## Liturgische Umgestaltung der St. Nikomedes Kirche [Steinfurt-Borghorst]

Preisgerichtssitzung

Protokoll  
**Liturgische Umgestaltung der St. Nikomedes Kirche**  
**[Steinfurt-Borghorst]**

1001

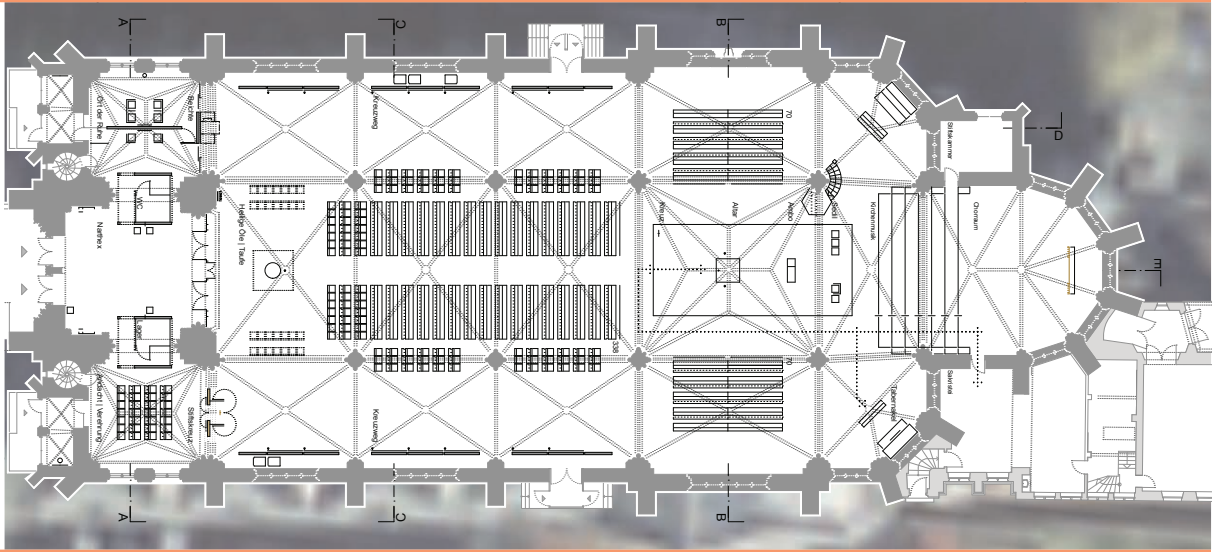
Die Entwurfsverfasser haben das Konzept der Wegekirche grundsätzlich planerisch mit der gestellten Aufgabe gut fortgesetzt. Im Portal bleiben alle Eingänge erhalten. Aus denkmalpflegerischer Sicht wird die Planung von drei Rampen allerdings kritisch gesehen. Mit dem Haupteingang erreicht man das Foyer unter der Orgelbühne. Kritisch gesehen wird hier die Einengung durch die eingestellten „Möbel“ für WC und Lager, welche zudem den Blick / die Orientierung zu der an dieser Stelle gut verorteten Stiftskapelle und zum Raum der Stille erschweren. Über den transparenten Abschluss gelangt man in den gut proportionierten Sakralraum. Das Taufbecken ist hier eingangs richtig platziert, auch mit der gegebenen Möglichkeit Taufen in größeren Gruppen zu feiern. Die abgesetzte Altarinsel mit dem quadratischen und richtig platzierten Altar unter der Vierung lässt mit der geplanten Bestuhlung größere als auch kleinere Gottesdienstfeiern zu. Die Länge der Insel als auch die Stelle des Ambo wird kritisch gesehen. Die geplante Anordnung der Bänke zwischen den Pfeilern, ohne Einengung der Blickbeziehungen zum Altar wird lobend hervorgehoben. Die Verlegung der Kanzel wird sowohl denkmalpflegerisch als auch funktional kritisch gesehen. Die Stufenanlage zum Hochaltar / Chorraum durch die geplante Tiefe der verlängerten Stufen nimmt dem Chorraum die Höhe und bietet zudem Möglichkeiten der Nutzung durch Chor, Orchester oder besondere Gottesdienste.

Der Kreuzweg wird den Außenwänden vorgestellt auf Sandsteinstelen geplant. Diese werden sowohl im Hinblick auf die Einengung des Sakralraumes als auch als Sichtbarriere im Bereich der Nebeneingänge kritisch gesehen. Die dahinter liegenden Flächen sollen als Lagerräume für Bestuhlungen genutzt werden. Diese Lösung ist grundsätzlich zu überdenken auch im Hinblick auf den Eingriff in das Baudenkmal.

Das Stiftskreuz ist in seiner Lage richtig verortet. Es verbindet Stiftskapelle und Sakralraum miteinander. Die Fassung mit überhöhter und mit Blattgold versehener Vitrine wird kontrovers diskutiert. Positiv erwähnt wird aber die Darstellung als Tragekreuz.

Der Ort der Ruhe / Beichte ist gut proportioniert und positiv wird die dortige Lage des denkmalwerten Beichtstuhls bewertet. Es lässt die Nutzung des Beichtstuhls als auch die Zugänglichkeit zum Ort der Beichte zu. Hier bietet sich ein geschützter Raum. Trotz dessen sollte vor Umsetzung überdacht werden, dass im Hinblick auf die Überarbeitung des Kreuzweges auch die Lage des Beichtstuhls überdacht wird.

Insgesamt haben die Verfasser eine gelungene Umsetzung des gewünschten Raumprogramms gefunden.

1002

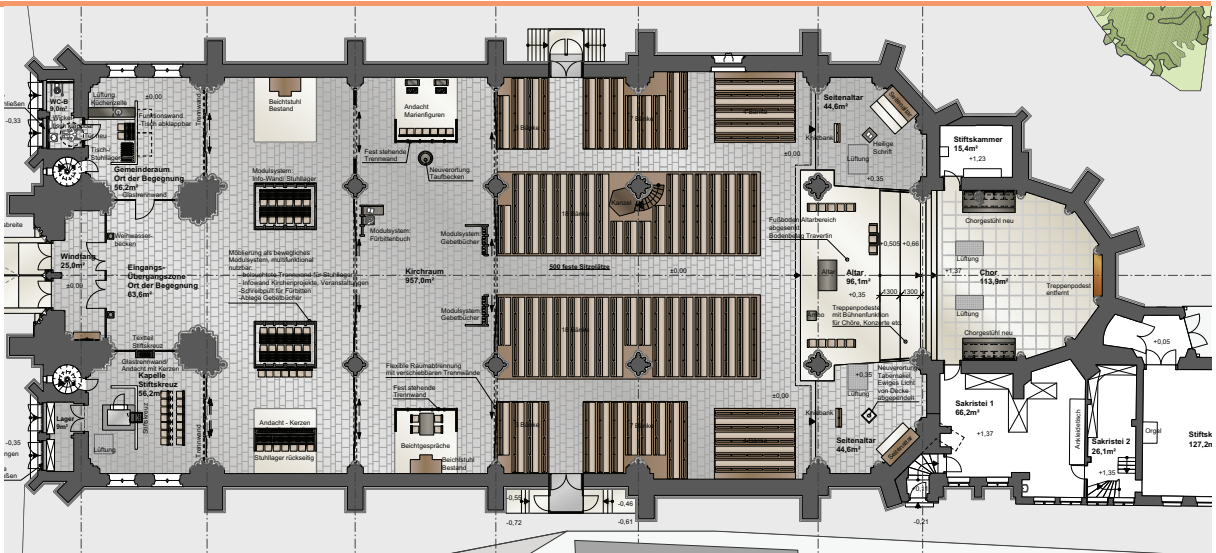
Die funktionale Nutzung der Bereiche unter den ersten drei Jochen steht nicht nur hinsichtlich der Ausrichtung im Widerspruch zur Längsrichtung der Wegekirche. Die Anordnung der eingestellten Möbel wie der Vorschlag für Bänke und Bestuhlung, können nicht überzeugen.

1003

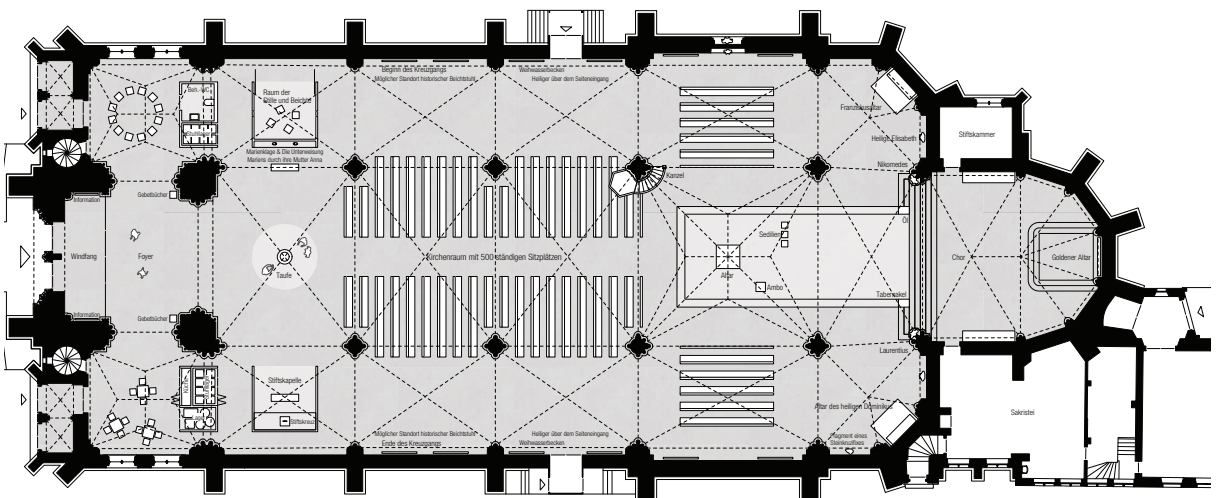
Die Verfasser organisieren die geforderte Aufgabe innerhalb der bestehenden Strukturen der Kirche. Unter beibehält des Hauptportals und der Nebenportale werden im Turmjoch das Foyer unter der Orgelempore und die Aufenthaltsbereiche rechts und links in den Seitenkapellen verortet. Den Funktionen zugeordnet ist das WC und der Lagerbereich.

Damit sind alle Nebenfunktionen nachgewiesen und dadurch der Sakralraum frei verfügbar für seine liturgischen Verortungen und Handlungen. Das wird vom Preisgericht sehr positiv bewertet.

Im zweiten Joch, dort wo der Kirchenraum seine komplette Raumwirkung entfaltet, ist richtiger weise in der Mitte der Taufstein als Taufort und Taufgedächtnis vorgesehen. Symmetrisch zu beiden Seiten schlägt der Verfasser den Standort des Stiftkreuzes im Süden und den Ort der Beichte im Gegenüber auf der Nordseite vor. Beide zuletzt genannten Funktionen erhalten freistehende Einhausungen, die den jeweiligen Inhalt zum einen präsentieren und zum anderen schützen und durch eine besondere Lichtführung, aus einer strukturellen Sinnform, bewerten. Die Einhausungen erinnern an museale Ausstellungspräsentationen (Glashaube), die aber aus denkmalpflegerischer Sicht nur temporär vorstellbar wären. Des Weiteren, besonders im Falle des Stiftkreuzes, ist die Einhausung als Objekt in starker Konkurrenz zum liturgischen Gegenstand. Die Andacht der Gläubigen findet so in einer „Gebetsbox“ statt.

Die in dem Konzept entstandenen Andachtsorte an dem Ort der Beichte, erfüllen nicht die Funktion der inneren Sammlung. Die Einbauten zwischen dem ersten und zweiten Joch stehen zu sehr in Beziehung und so im Widerspruch zu der ansonsten formulierten Weite.

Insgesamt würden die Einbauten die Raumwirkung des Kirchenraumes deutlich verändern, was vom Preisgericht und der Denkmalpflege negativ bewertet wird.

Die weiteren Joche werden über die Mitte der Vierung, zu einem zeitgemäßen Gottesdienst- und Gemeinderaum entwickelt. Der Altar steht richtigerweise als zentrierte Form unter dem Schlussstein der Vierung. Die weiteren liturgischen Orte sind über die Gesamtgeometrie in Beziehung gesetzt. Der Tabernakel steht in diesem Zusammenhang in seiner Bedeutung nicht angemessen in einer Ecke. Die rechteckige Altarinsel hat eine direkte Verbindung zur Stufenanlage des historischen Chorraums. Diese Verbindung, im Besonderen zum raumprägenden Hochaltar, wurde nicht von allen Beteiligten des Preisgerichts positiv eingeordnet.

Der Kreuzweg bleibt dem Kirchenraum erhalten und kann auch als Weg zelebriert werden.

Alle Einbauten sind mit Abstand zum Gebäudebestand einbeschrieben und schützen so die materielle Bausubstanz.

Insgesamt sind die liturgischen Neuordnungen richtig entschieden, in ihrer Gestaltung in Teilen in starker Konkurrenz zum Inhalt.

1004

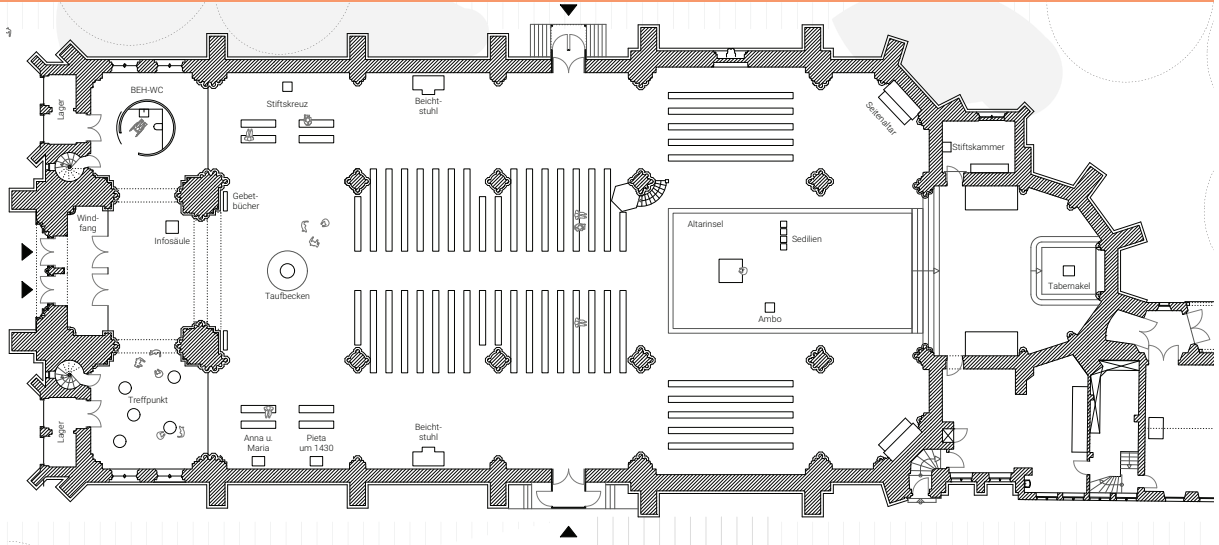
Die erhoffte räumliche Fassung für eine Andacht in Bezug zum Stiftskreuz, wird als zu offen und somit zu schwach empfunden. Die unbeabsichtigte Betonung des frei in den Kirchenraum eingestellten WCs, wie die Anbindung Altarinsel an Hochaltar werden kritisch gesehen.

1005

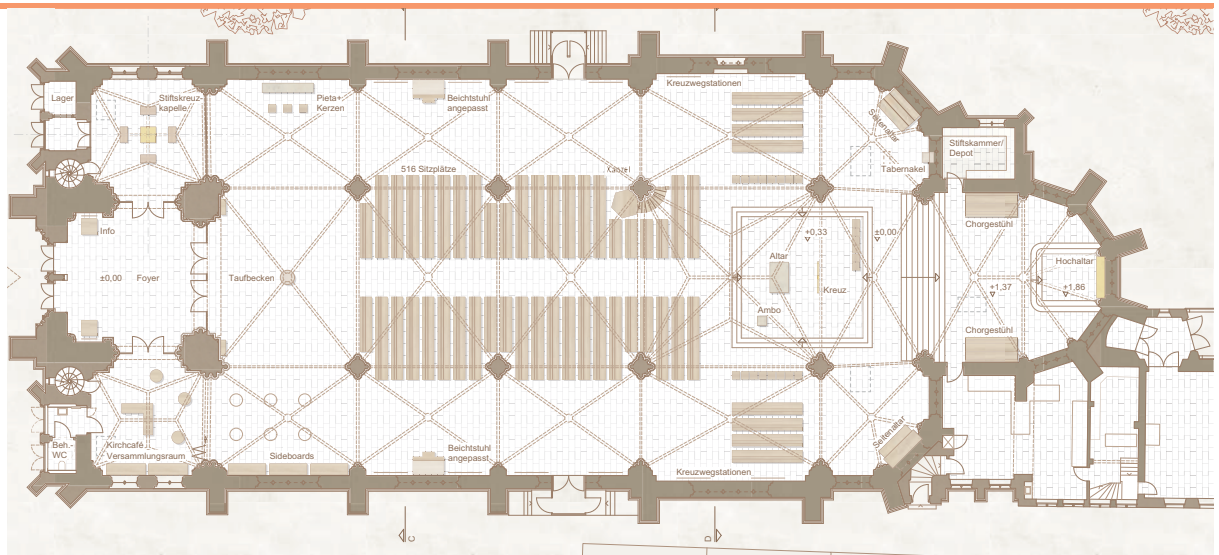
Die Entscheidung, das Stiftskreuz mittig in der Seitenkapelle zu positionieren, mit Öffnung / Zugang nach / von außen, und somit mit geringem Bezug zum Kirchenraum, wird sehr kontrovers diskutiert. Auch das Gegenüber von Stufenanlagen hinter der Altarinsel und vor dem Hochaltar, sowie die vermutlich unveränderte Größe der Beichtstühle, können nicht überzeugen.

1006

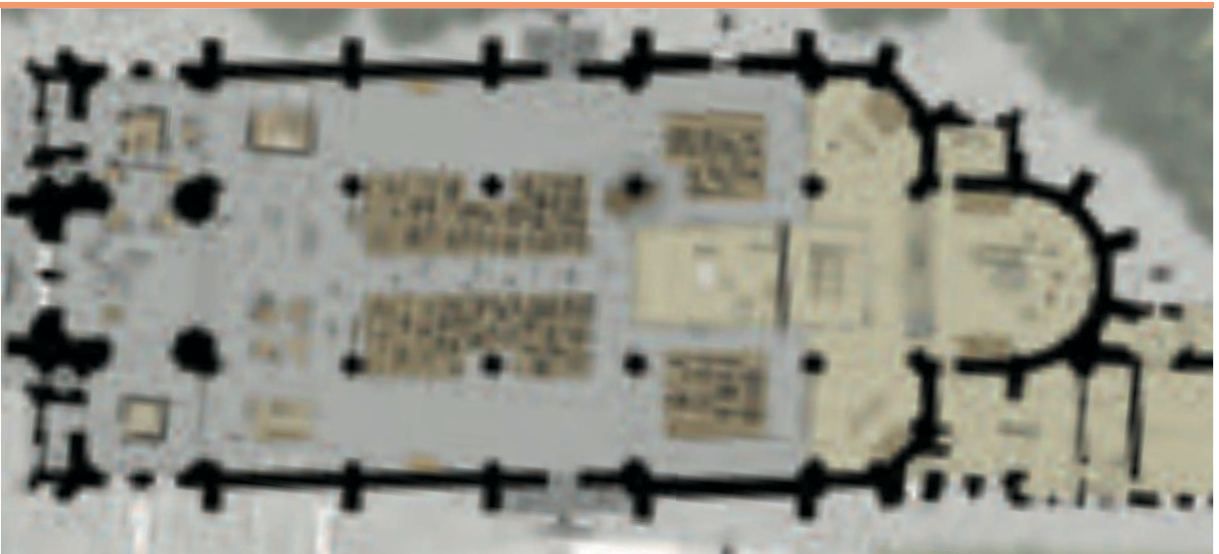
Der gewagte Vorschlag, Stiftskreuz und Taufbereich hinter einer geschlossenen Wand hinter dem Altar zu organisieren, wird nicht aufgegriffen – die vertraute Atmosphäre des Innenraums würde liturgisch wie gestalterisch zu sehr und ungewünscht verändert.
